Schlegelstraße 3, Jena

Vorschlag: Bündelung der Steigestränge Sanitär / Lüftung / Elektro im Regelgeschoss 1.–4. OG

Stand 29.10.2026 · Grundlage: Ausführungsplanung Index A (301_A_H5_1051 / 1301)

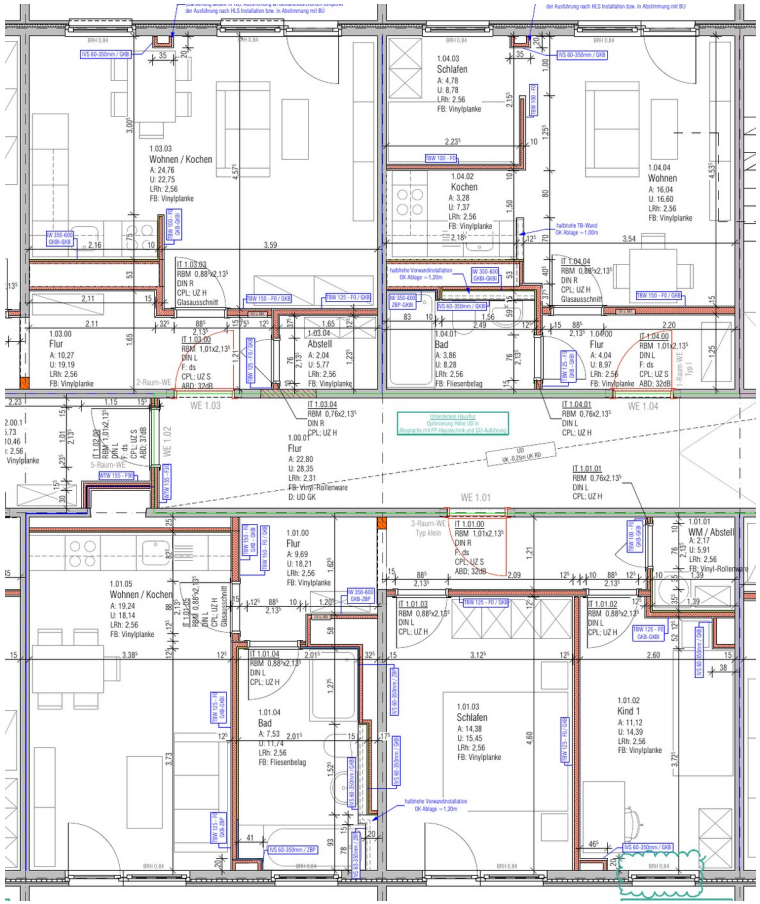
- **Installationsknoten:** Die Bäder zweier Nachbarwohnungen liegen Rücken an Rücken an derselben Querwand direkt am Flur. Ein gemeinsamer F90-Schacht versorgt beide Wohnungen.
- **Küchen an die Schachtwand:** Die Küchenzeilen werden an die Bad-Rückwand bzw. Installationswand gestellt.
- **Elektro zentral:** Ein Hauptsteiger im Aufzug-Vorraum (bereits vorgesehen), Verteilung über die geplante Flur-Unterdecke zu den Unterverteilungen.
- **Fassade bleibt:** Geändert wird nur das flurseitige Band (Bad/Flur). Wohnräume, Fenster und Balkonzugänge bleiben unverändert.

7 Sanitär-/Lüftungsknoten + 1 Kernschacht Elektro/Medien statt rund 17 Einzelstandorten. Das sind etwa 60 % weniger Strangpositionen, Deckendurchbrüche und Verkofferungen. Die Wohnungsgrößen bleiben erhalten.

- Statik: Kernbohrungen in den Querwänden B, D, F, G und Deckendurchbrüche (Prüfstatik)
- Brandschutz: F90-Schächte, Elektroschacht im Aufzug-Vorraum
- Schallschutz nach DIN 4109, Abstimmung mit der HLS-/ELT-Planung
- Fortführung in EG, 5. OG und Drempel; Bewertung im laufenden GU-Verfahren
- Option: Heizungsstränge an der Fassade zusätzlich bündeln (erfordert Änderung des HLS-Konzepts)

Gegenüberstellung Achsen E–H (WE 1.10, 1.05, 1.06, 1.09, 1.08)

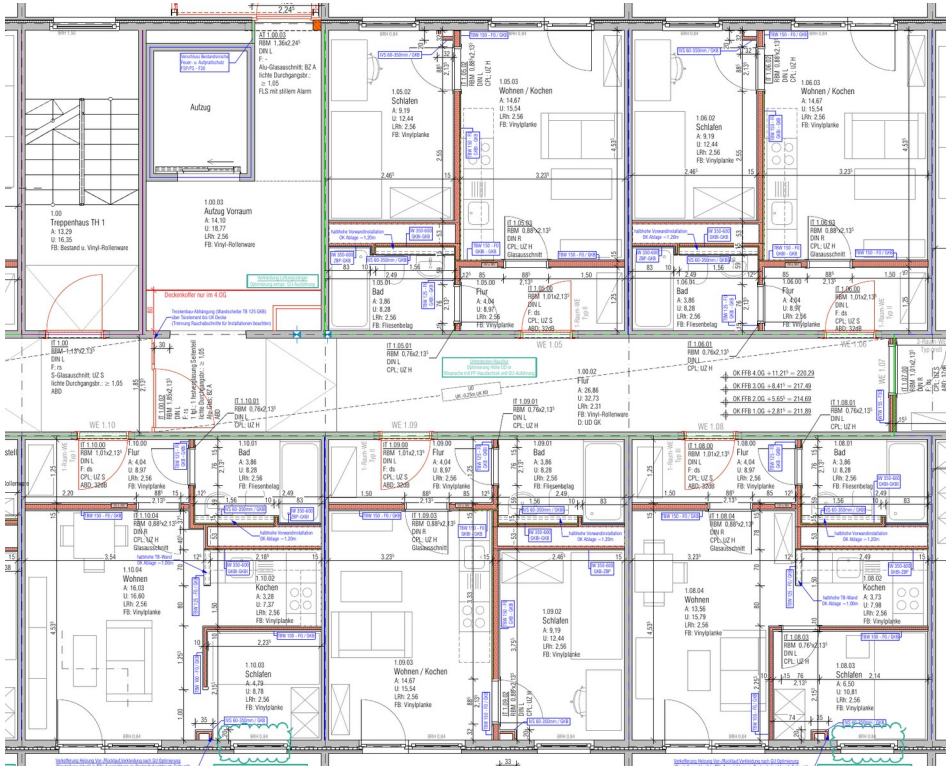
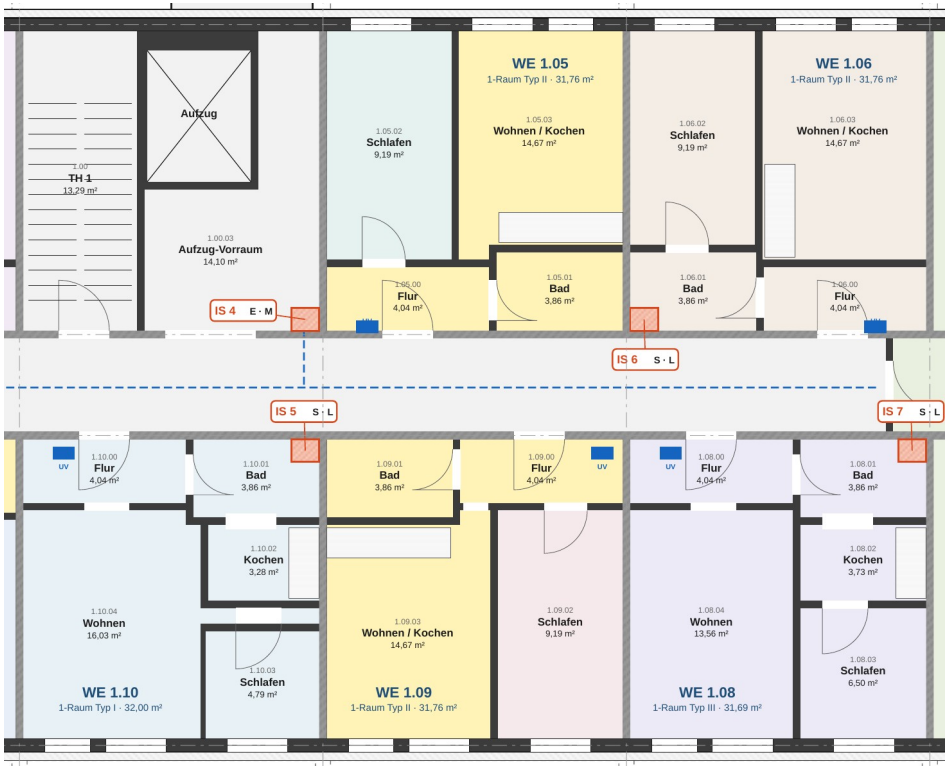
- **WE 1.05:** Bad und Flur getauscht. Das Bad liegt jetzt an Achse G neben Bad 1.06, beide an Schacht IS 6.
- **WE 1.09:** Bad und Flur getauscht. Das Bad liegt jetzt an Achse F neben Bad 1.10, beide an Schacht IS 5.
- **WE 1.06, 1.08, 1.10:** unverändert. Wohn- und Schlafräume, Fenster und Balkonzugänge bleiben in allen Wohnungen gleich.
